SERVICE INFO – INA 0099

Změna obsahu balení pro číslo dílu 532 0020 10

Obj. č.: 532 0020 10

Obrázek 1: 532 0020 10 – INA-vodící kladka z plastu s přiloženým upevňovacím šroubem

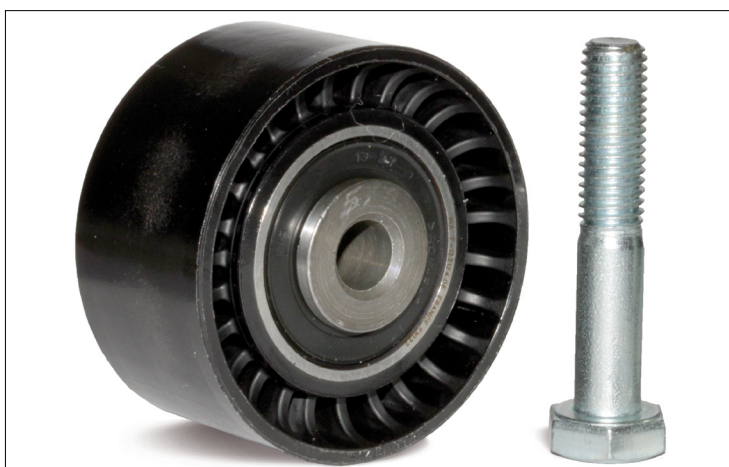
Obsah balení pro číslo dílu 532 0020 10 byl optimalizován. V důsledku konstrukčních vlastností vodící kladky lze používat šroub M10 x 55 pro všechna uvedená vozidla. Odpadá tedy šroub M10 x 50 a podložka. Balení proto obsahuje vodící kladku z plastu (obrázek 1, vlevo) a šroub M10 x 55 (obrázek 1, vpravo).
